Por medio de la presente, hacemos formal entrega de las segundas aclaraciones solicitadas por su despacho mediante nota **DEIA-DEEIA-AC-0012-1601-2023** sobre el Estudio de Impacto Ambiental Categoría II, del proyecto industrial “**KPX PANAMÁ**”, ubicado en dentro del Parque Logístico Panamá (PLP), en Nuevo Tocumen, corregimiento de 24 de Diciembre, distrito y provincia de Panamá.

**RESPUESTAS A LA SEGUNDA ACLARACIÓN SOLICITADA POR
MIAMBIENTE SOBRE EL ESTUDIO DE IMPACTO AMBIENTAL CAT 2 DEL
PROYECTO KPX, PANAMA. MEDIANTE NOTA DEIA-DEEIA-AC-0012-1601-
2023**

PROYECTO: KPX PANAMÁ

FOTOS DE LA QUEBRADA N°3 Y AREAS ADYACENTES

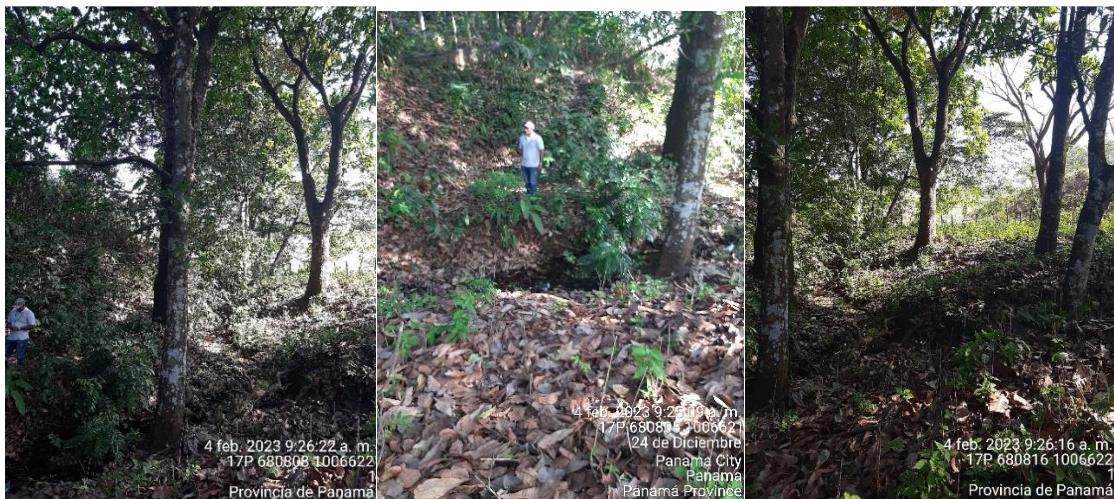
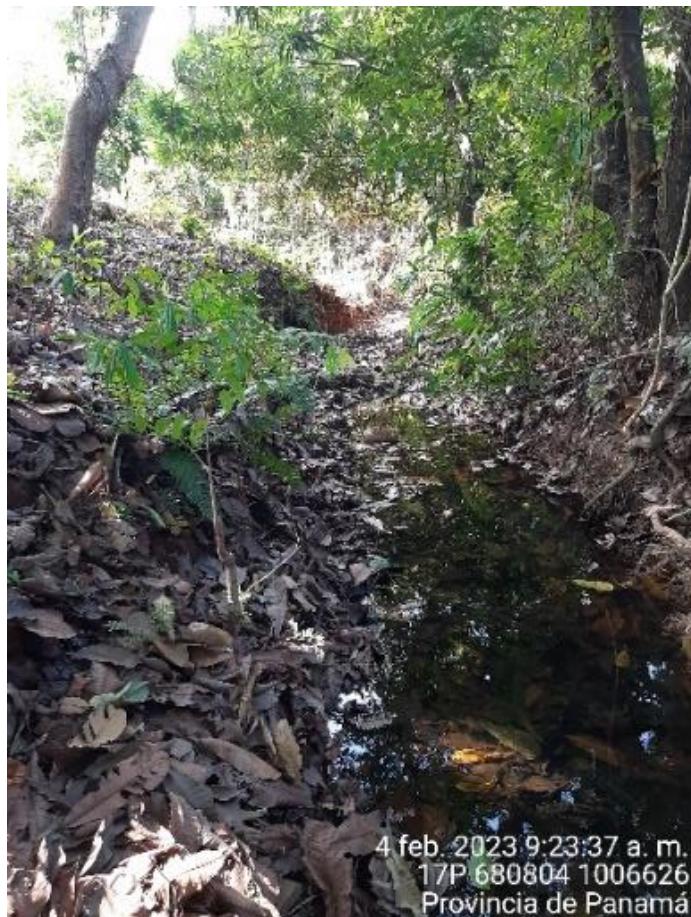
- a. Presentar caracterización física y biológica de la fuente hídrica y las coordenadas del área de protección de la fuente hídrica.
- b. Presentar análisis de calidad de aguas superficiales, firmado por un profesional idóneo original o copia notariada.
- c. Impactos a generarse en la etapa de construcción y operación, con sus respectivas medidas de mitigación.

En estas fotos podemos observar que el área de drenaje de la quebrada N°.3, está muy impactada. La misma nace en un terreno colindante con PLP, y atraviesa la Carretera Panamericana, rumbo al sur.

A juzgar por topografía del terreno entre el polígono de KPX Panamá y la quebrada N°.3, hace prácticamente imposible que las acciones del proyecto puedan afectar directa o indirectamente el curso de la quebrada, así como la calidad de sus aguas.

**2.a. MASTER PLAN ACTUALIZADO Y PLANO DEMOSTRATIVO DEL
DISTANCIAMIENTO DEL ÁREA DE PROTECCIÓN DE LA QUEBRADA CON
SUS COORDENADAS UTM.**

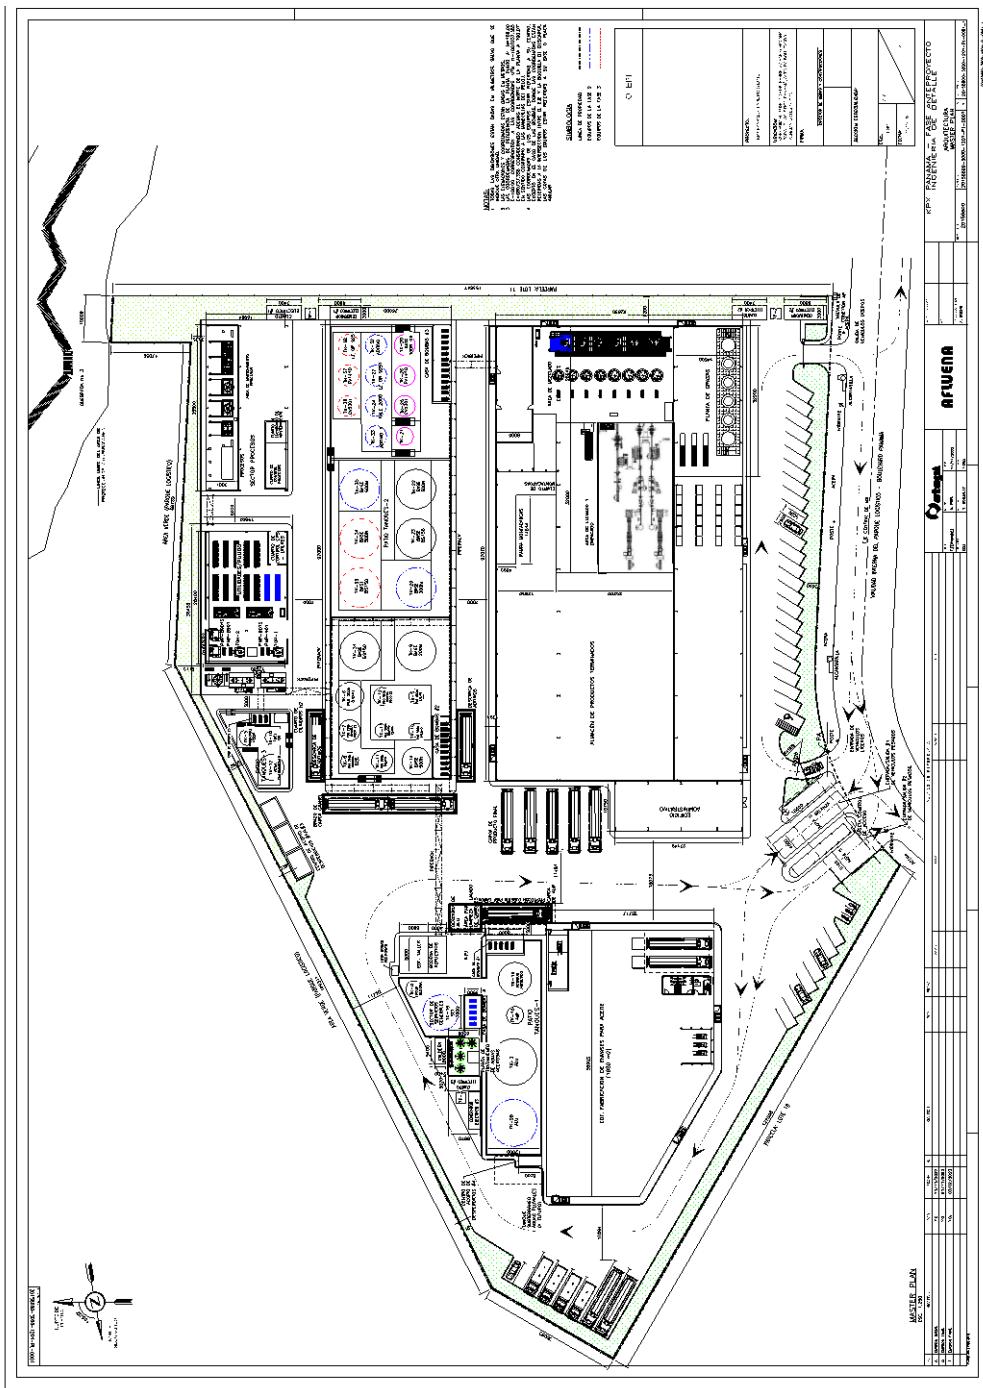
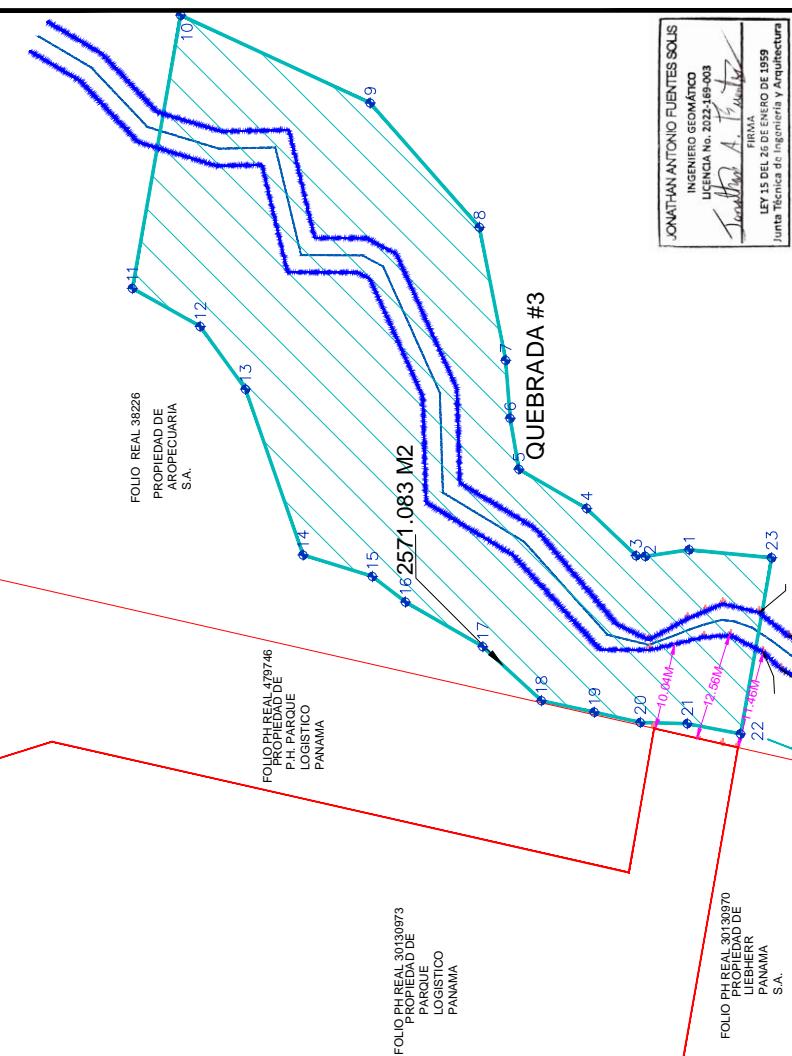
En respuesta a la pregunta 6 de la primera información aclaratoria DEIA-DEEIA-AC-0174-2111-2022, donde se solicitaban presentar planos claros y legibles, el promotor presenta los planos, correspondiente a las páginas 31 y 33, donde se evidencia que en la colindancia sureste con el lote #14 pasa una fuente hídrica (quebrada), sin embargo,

dentro del EsIA, no se contemplan los posibles impactos a la misma. Por lo anterior se solicita:

De manera complementaria, para mostrar que el área de protección de la quebrada no se sobrepone con el área del polígono del Proyecto KPX Panamá, se adjuntan los siguientes planos:

1. Plano proporcionado por PLP mostrando el área de protección de la quebrada y sus coordenadas.
 2. Esquema general del proyecto KPX Panamá (Master Plan) donde se visualizan las estructuras y la distancia de éstas al área de protección de la quebrada (área verde de mínimo 20 metros).
- b. Se adjunta el original del resultado del análisis de calidad de agua, firmado por un profesional idóneo. Como se puede observar, los resultados indican que los niveles de Oxígeno Disuelto están por debajo de los niveles exigidos por la norma para aguas naturales, esto se debe a la gran acumulación de hojas lo que aumentó la cantidad de materia orgánica limitando la cantidad de Oxígeno en el agua.

PLANO DEMOSTRATIVO DE ÁREA DE PROTECCIÓN DE QUEBRADA #3
